UAB LYRA GROUP

2025-03-27
Mažeikiai

ATSAKYMAI Į TEIKĖJŲ KLAUSIMUS, VYKDANT KONKURSA „DULKIŲ NUTRAUKIMO IR ORO FILTRAVIMO SISTEMOS SU MONTAVIMO DARBAIS PIRKIMAS“

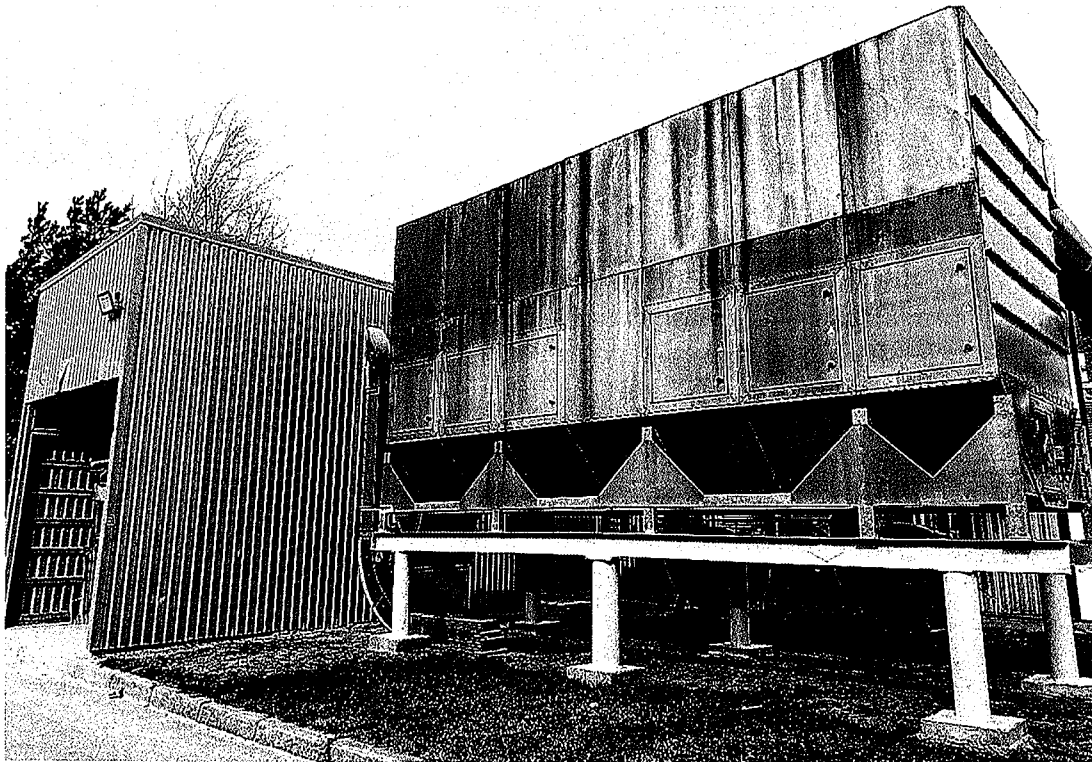
5 klausimas: Atsakydamas į 7 klausimą nurodėte, kad turite preliminarų staklių išdėstymą su nurodytais nutraukimo angų diametrais. Prašytume pateikti minimą schemą kartu su nurodytu atstumu bent vienu staklių iki filtravimo įrenginio.

Atsakymas: Teikiame prašomą schemą:
